ATTENTION!

Differences in the Cooling of the Turbocharger

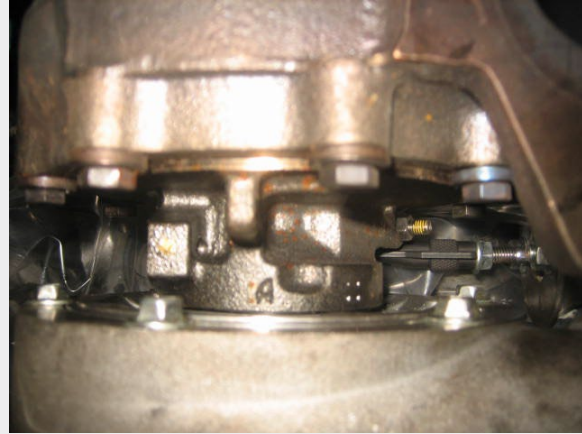
The turbo with reference 705954- features a cartridge or central core with inlets and outlets for engine coolant, as shown in Photo A. However, it is possible that the supplied turbo may not include this cooling feature, and the cartridge will appear as shown in Photo B.

This technical modification arises from a change in the water pump design made by Nissan.

- If you encounter the first situation (Photo B):
You need to create a connecting bridge between the water pipes to allow water to flow through them. These pipes should never be blocked. (Kit Nissan: 2 x 0893-14441A and 2 x 1679410G01).
- If you encounter the opposite situation (Photo A):
No modifications are needed. Simply leave the holes completely free, as shown in Photo A.

Différences dans le refroidissement du turbocompresseur

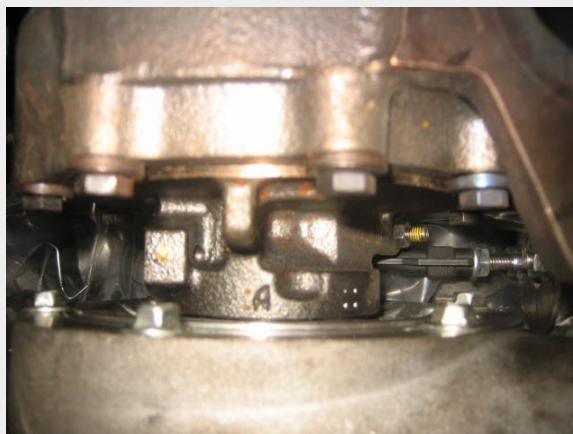
Le turbo de référence 705954- est équipé d'une cartouche ou cœur central avec des orifices d'entrée et de sortie pour le liquide de refroidissement du moteur, comme sur la Photo A. Toutefois, il est possible que le turbo fourni ne dispose pas de cette fonctionnalité de refroidissement, auquel cas la cartouche apparaîtra comme sur la Photo B.

Cette modification technique est due à un changement de conception de la pompe à eau effectué par Nissan.

- Si vous êtes confronté à la première situation (Photo B) :
Il est nécessaire de créer un pont entre les conduites d'eau afin de permettre la circulation du liquide de refroidissement. Ces conduites ne doivent jamais être obstruées. (Kit Nissan : 2 x 0893-14441A et 2 x 1679410G01).
- Si vous êtes confronté à la situation inverse (Photo A) :
Aucune modification n'est requise. Laissez simplement les orifices complètement libres, comme sur la Photo A.
